Pytania wraz wyjaśnieniami do treści Specyfikacji Warunków Zamówienia dot. zamówienia publicznego pn. „Przebudowa kąpieliska miejskiego przy ul. Niepodległości w Żaganiu wraz z otoczeniem – I etap ”.

Nasz znak: WZP.271.6.2024

Żagań, 16 maja 2024 r.

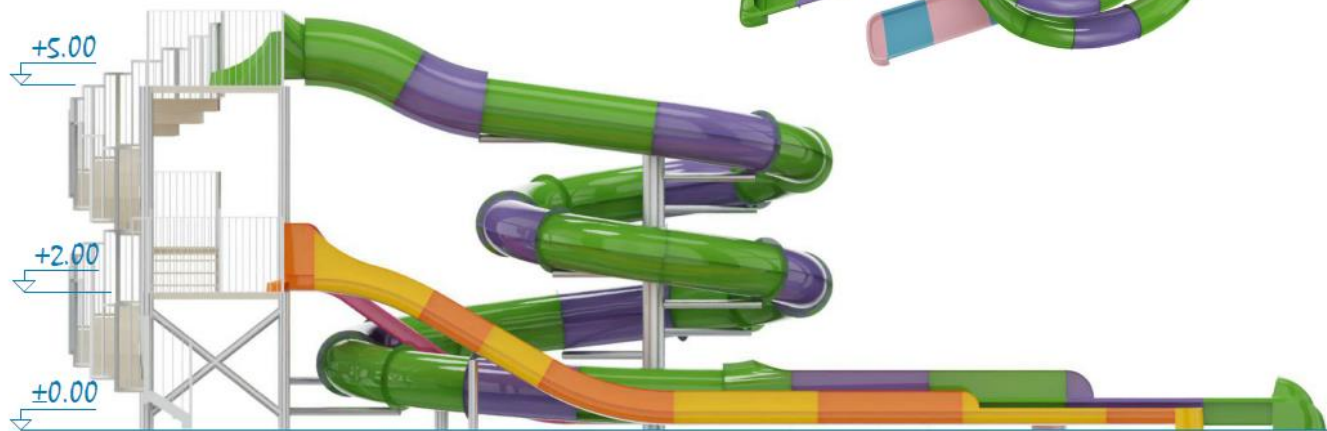
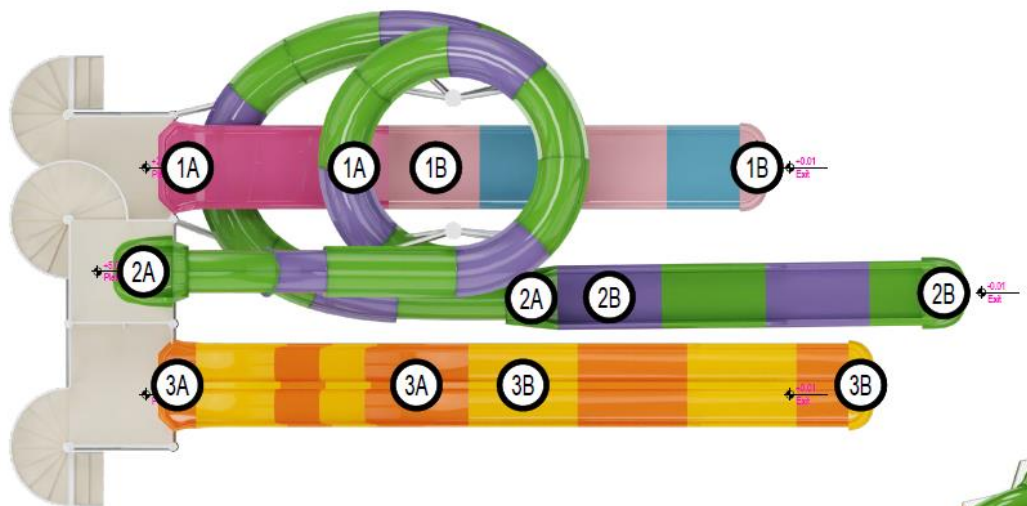
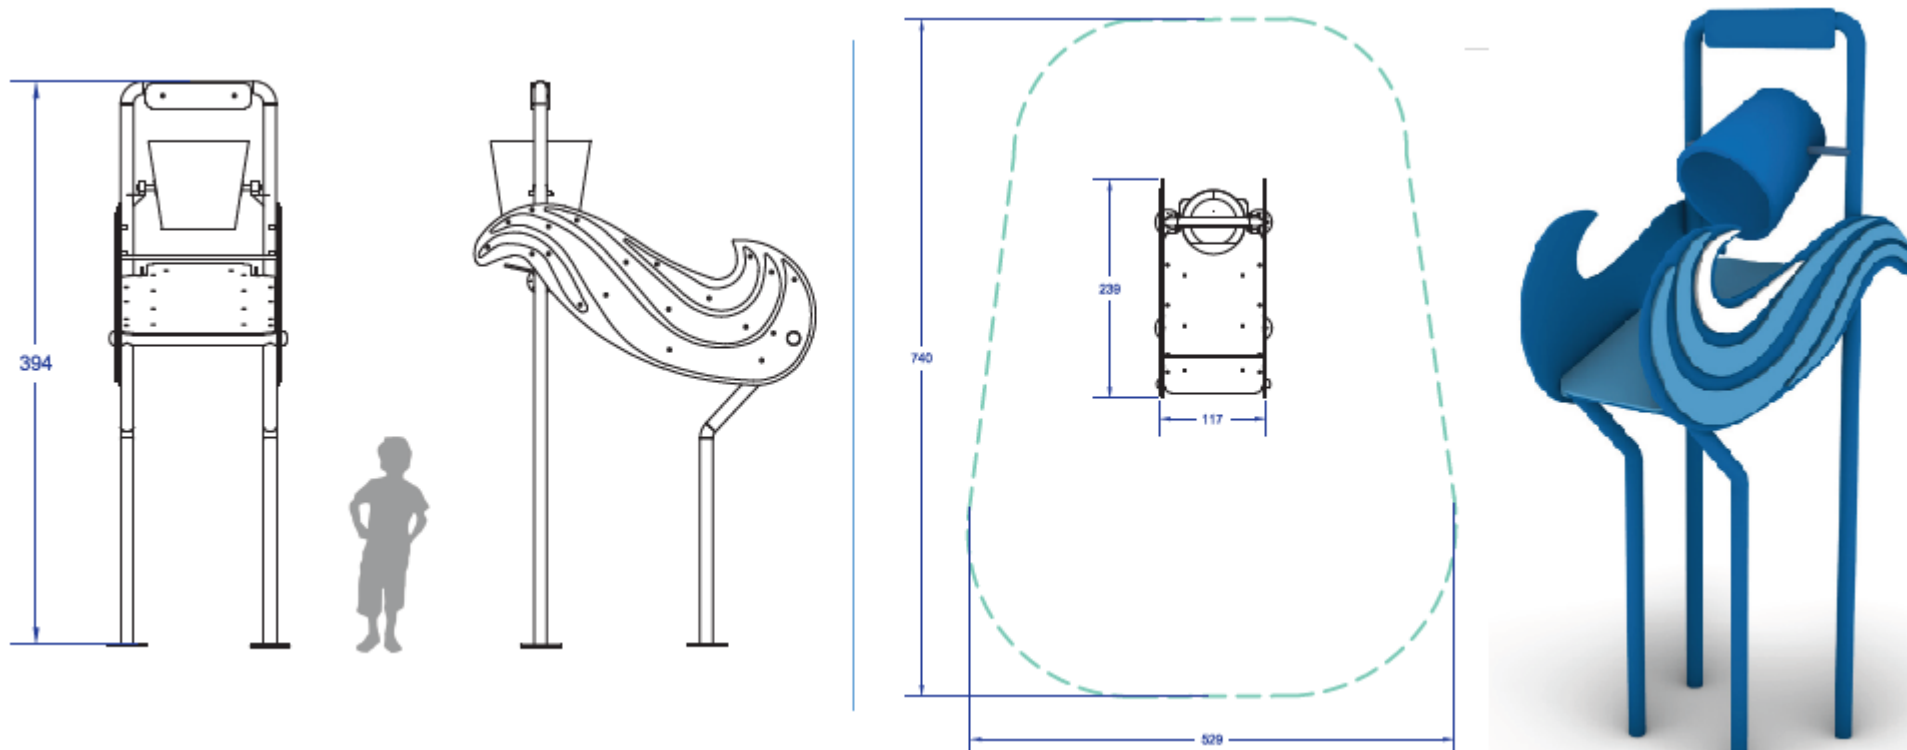
Pierwotna dokumentacja projektu budowlanego przewidywała wykonanie zespołu zjeżdżalni wodnych tj. zjeżdżalni rurowej oraz zjeżdżalni dla mniejszych dzieci tzn. rodzinnej lub wielotorowej. Zamienny projekt budowlany na rysunku nr A-01 pokazuje widok trzech zjeżdżalni bez podanego ich opisu. Prosimy o doprecyzowanie jakie zjeżdżalnie należy wykonać oraz jakie są ich podstawowe parametry w zakresie długości ślizgów zjeżdżalni wraz z wannami hamownymi.

Wieża zjeżdżalni nawiązywać ma formą do istniejącej wieży do skoków, która zlokalizowana będzie po przeciwległej stronie wodnego placu zabaw. Starty ślizgów, mają znaleźć się na wysokościach jak na istniejącej wieży do skoków, czyli na dwie zjeżdżalnie na 2 m, a najwyższa na 5m. Zgodnie z dokumentacją projektu budowlanego zamiennego - (opis) Projekt Architektoniczno-Budowlany, strona II.1.7: W ramach zamierzenia inwestycyjnego projektuje się następujący program funkcjonalny:

- *zjeżdżalnię wielotorową z trzema ślizgami: platforma na wysokości 2 m – ślizg rodzinny oraz ślizg dwutorowy, platforma na wysokości 5 m – ślizg rurowy zakręcony. Zjeżdżalnie będą posiadać własne hamownie.*

Poniżej przekazujemy rysunki zjeżdżalni. Kolorystyka jak na poniższym zdjęciu.

Rozwiązania dla zjeżdżalni jak na poniższym rysunku.

Zgodnie z zapisami Ustawy z dnia 16 kwietnia 2004 r. o wyrobach budowlanych ([Dz.U. 2021 poz. 1213](#)) w nawiązaniu do ROZPORZĄDZENIA PARLAMENTU EUROPEJSKIEGO I RADY (UE) NR 305/2011 z dnia 9 marca 2011 r. ustanawiające zharmonizowane warunki wprowadzania do obrotu wyrobów budowlanych zjeżdźalnia musi posiadać deklarację zgodności z normą i nadany znak CE, gdyż podlega zapisom normy zharmonizowanej PN-EN 1069-1+A1:2019-07 "Zjeżdźalnie wodne -- Część 1: Wymagania bezpieczeństwa i metody badań", która to dotyczy wszystkich zjeżdźalni wodnych instalowanych na basenach do użytku publicznego i gdzie określono ogólne wymagania bezpieczeństwa dla zjeżdźalni wodnych na basenach do użytku publicznego oraz wymagania szczegółowe dla zdefiniowanych typów zjeżdźalni wodnych. Należy dostarczyć deklarację zgodności z ww. normą oraz dokumenty potwierdzające nadanie znaku CE dla przedłożonej do zatwierdzenia zjeżdźalni.

Wiaderko przelewowe

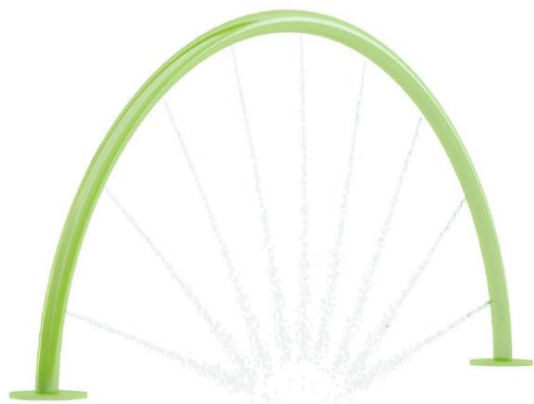
W dokumentacji przetargowej zamieszczony jest projekt technologii basenowej odnoszący się do pierwotnych założeń wielkości niecek basenowych. Projekt zamienny przewiduje pomniejszone lustro wody w basenach. W dokumentacji zamiennej brak jest projektu w/w branży. W związku z tym prosimy o określenie czy do zakresu Wykonawcy będzie należało zaprojektowanie nowych instalacji uzdatniania wody basenowej dostosowanej do zmienionych wielkości basenów oraz wodnego placu zabaw-splash park. Czy w przetargu należy ująć wycenę wykonania dokumentacji ?

Program zakłada realizację splash parku w oparciu o atrakcje dla dzieci typu:
